COMUNE DI GAMBASCA

## VARIANTE STRUTTURALE 2021

## RELAZIONE GEOLOGICA E GEOMORFOLOGICA INTEGRAZIONI

MARZO 2023

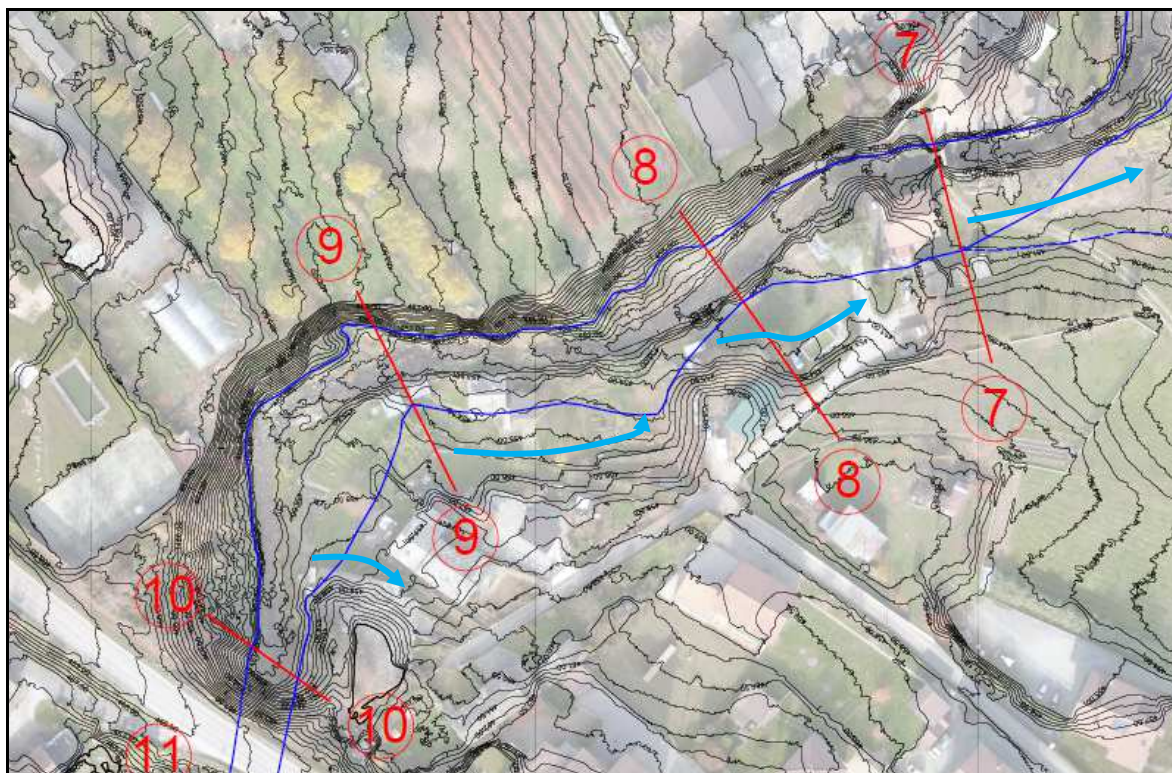
- 1) Per le aree a valle del ponticello ad arco: valutazione morfologica in situ della continuità laterale dell'orlo di terrazzo che separa i due alvei abbandonati, area che è descritta al paragrafo *Analisi e approfondimenti geomorfologici*;

Sulla base di quanto emerso in sede di conferenza dei servizi ed in considerazione di quanto osservato in sede di sopralluogo, si è concordi nell'identificare la superficie terrazzata indicata nello studio geologico-geomorfologico presente esternamente all'alveo abbandonato individuato in posizione subparallela al corso del Torrente Gambasca. Tale orlo di terrazzo presenta un andamento nel complesso piuttosto regolare e ben definito, individuabile sia direttamente sul terreno sia dalle immagini aeree e dalle foto scattate da drone. Di seguito si riporta un'ulteriore immagine scattata con il drone che meglio identifica l'intera area in esame.

L'immagine evidenzia la sostanziale continuità dell'orlo di terrazzo, caratterizzato da altezza plurimetrica variabile nel tratto considerato. In corrispondenza della freccia rossa, la superficie terrazzata presenta una blanda ondulazione, una ristretta zona caratterizzata da una sorta di modesto avvallamento; tale superficie antistante l'ampio settore prativo considerato è oggetto di costante rimodellazione dovuta alla lavorazione agricola e

L'azione antropica, verosimilmente ha influito molto più pesantemente proprio in corrispondenza della suddetta area prativa, al punto di obliterare quasi completamente l'ulteriore alveo abbandonato (con sviluppo longitudinale circa parallelo a quello ben visibile) individuato a fianco di quello in precedenza descritto. La corretta lettura dell'assetto morfologico caratterizzante tale settore è resa difficoltosa dall'impronta antropica piuttosto marcata che nel tempo ha progressivamente modificato i luoghi, in particolar modo tramite la coltivazione delle superfici, la realizzazione di opere infrastrutturali e l'edificazione.

Estratto della Carta di Sintesi della pericolosità geomorfologica e dell'ideoneità all'utilizzazione urbanistica

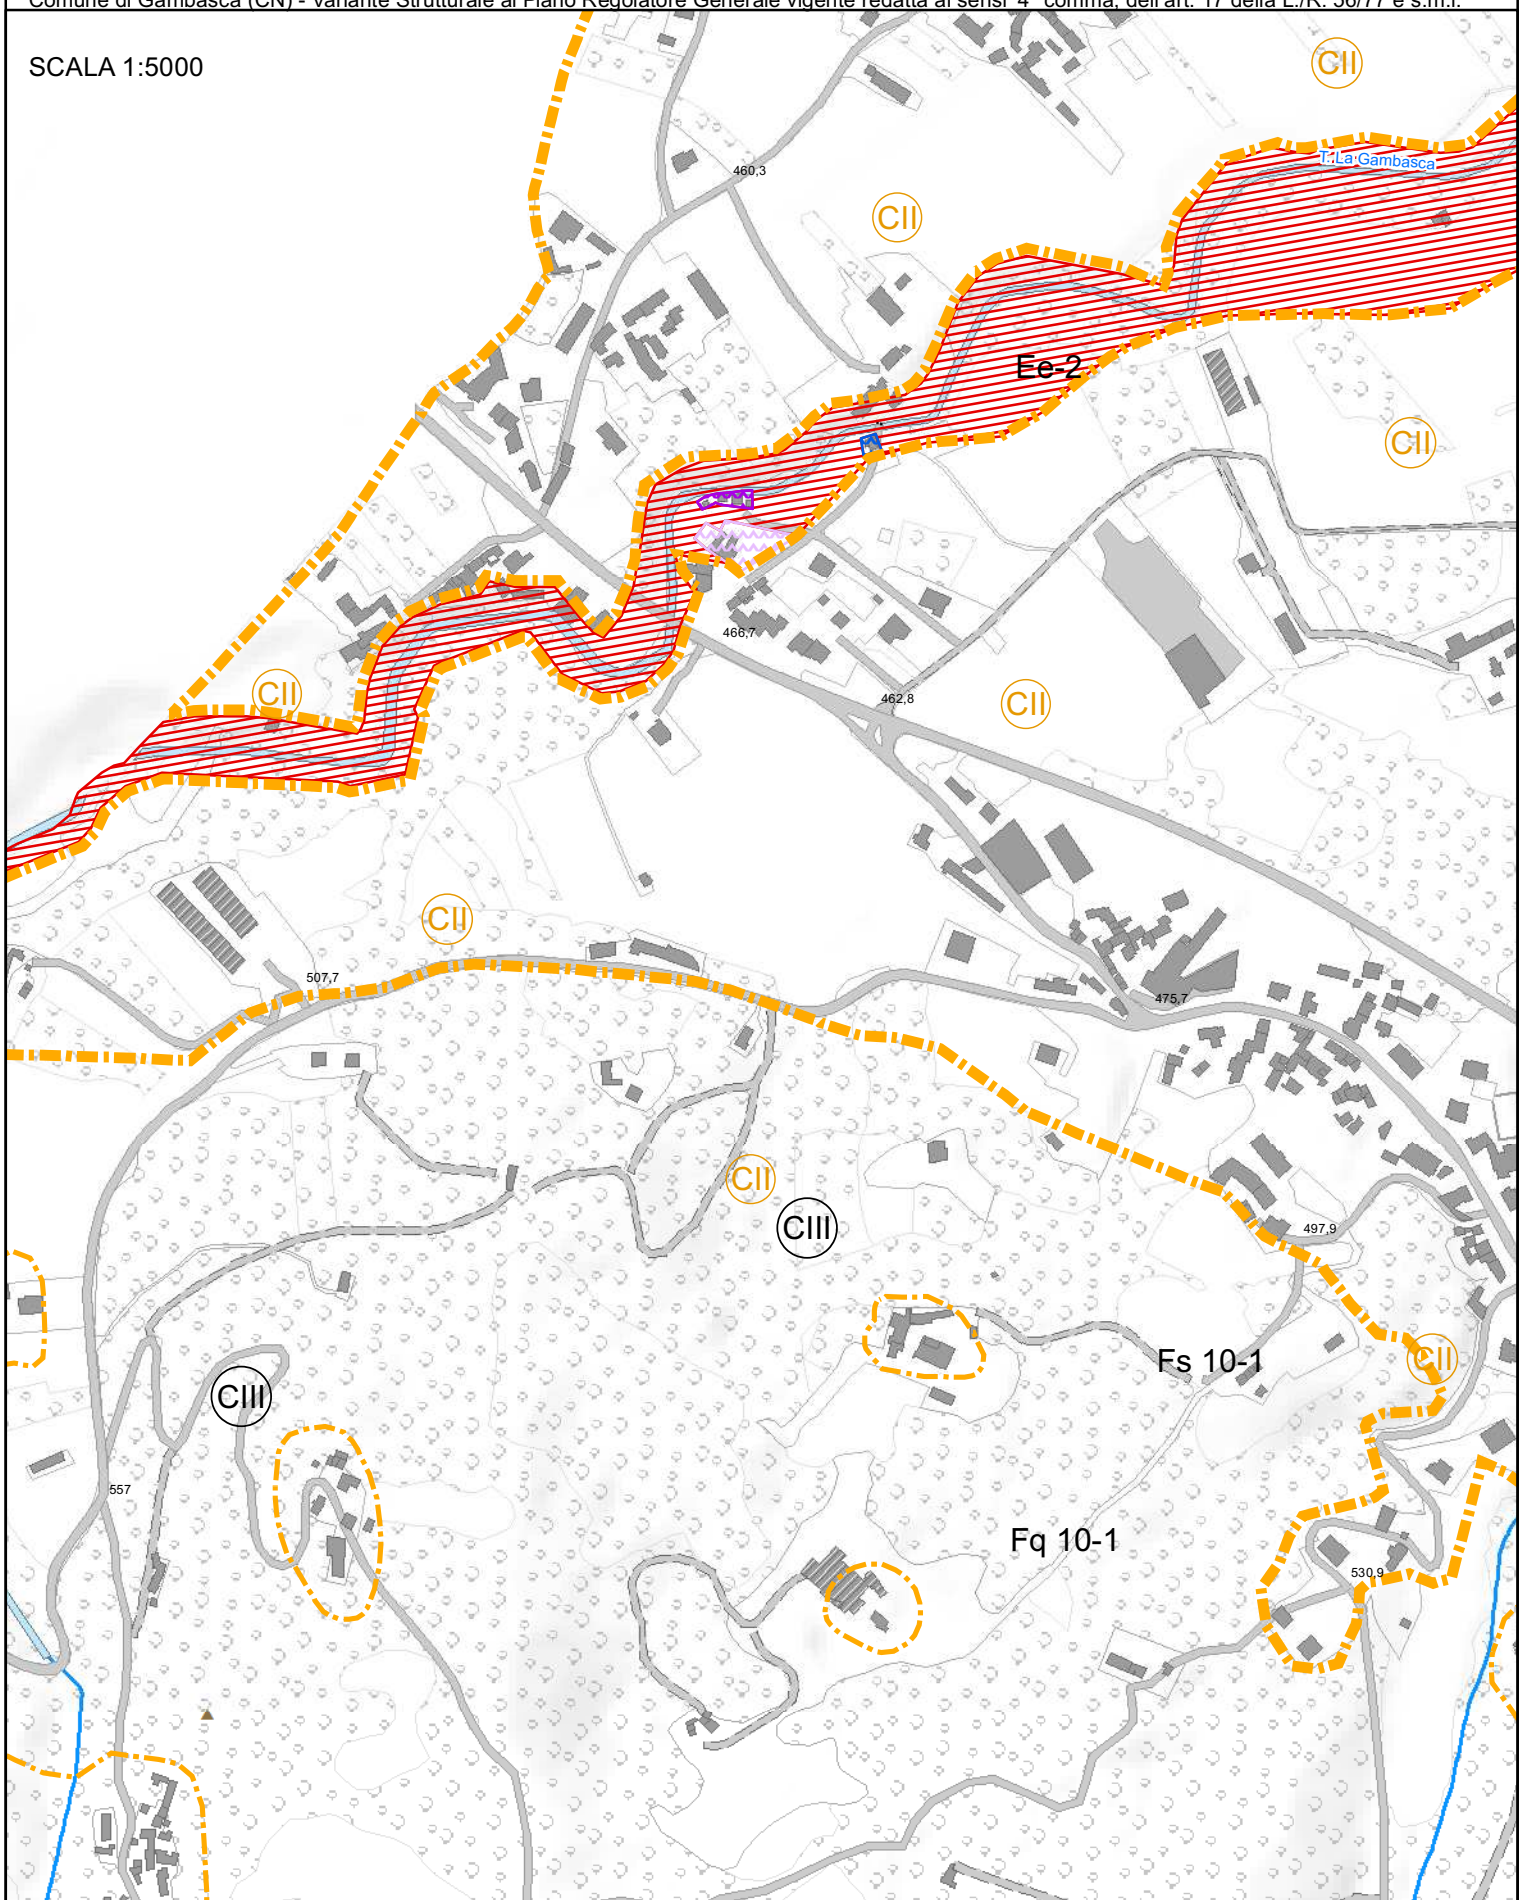
- 3) Adeguamento della Carta geomorfologica e dei dissesti con indicazione delle aree allagabili; adeguamento della Carta di sintesi e delle classi pericolosità sulla base delle nuove risultanze. Nel merito si rileva che nella carta di Sintesi vigente ed in quella proposta nella Variante in esame sono riportati due edifici, in adiacenza delle sponda destra del Torrente Gambasca, che ricadono in classe 3a; ai sensi della Circolare P.G.R. 7/LAP e Nota Tecnica Esplicativa, al punto 6.2, poiché essi non appaiono costituire né “edifici sparsi” né “edifici per attività agricole” si ritiene corretto una diversa attribuzione in una delle sottoclassi 3b;

In relazione a quanto emerso dalla verifiche idrauliche, delle aree potenzialmente allagabili individuate ed in considerazione della presenza di edifici ricadenti in tali settori, ai sensi della Circolare P.G.R. 7/LAP e Nota Tecnica Esplicativa, sono state ridefinite le diverse classi di pericolosità geomorfologica per i diversi fabbricati esistenti. Di seguito si propone uno stralcio riguardante la suddivisione adottata.

Nel dettaglio è stata introdotta la classe IIIb data la presenza di edifici, con una ulteriore distinzione nelle relative sottoclassi IIIb<sub>2</sub>, IIIb<sub>3</sub> e IIIb<sub>4</sub> in funzione del grado di pericolosità interessante i singoli edifici. Per la perimetrazione delle aree si rimanda alla carta di sintesi della pericolosità geomorfologica allegata.

# Allegato 3 - Estratto di BDTRE con individuazione del tratto di alveo oggetto di variante

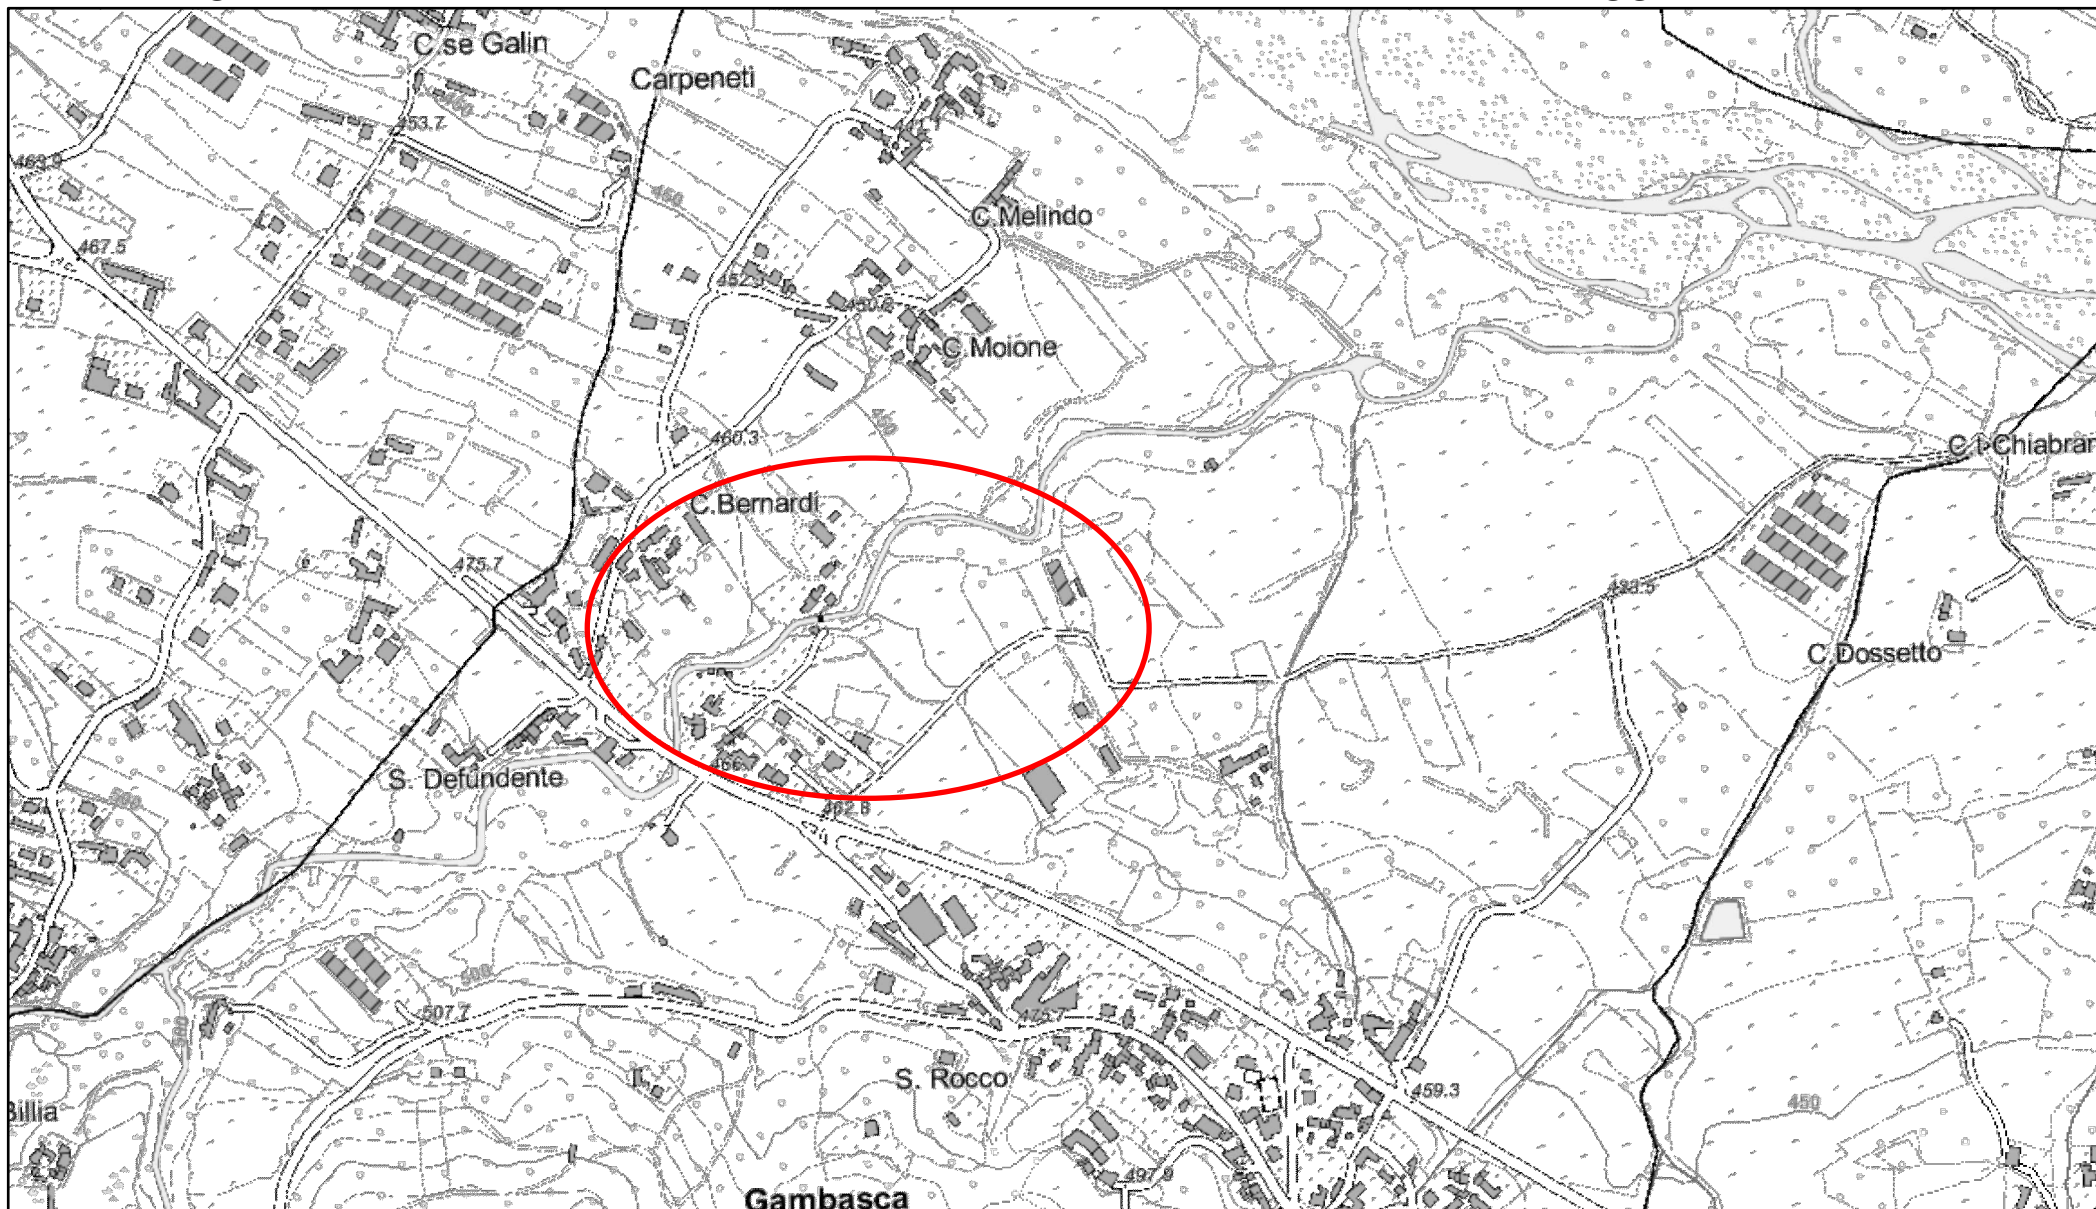
- 4) Integrazione della relazione geologica con un stralcio cartografico che delimiti puntualmente il tratto d'alveo oggetto di variante.

In allegato si riporta un estratto di BDTRE con la delimitazione del tratto d'alveo oggetto della variante.
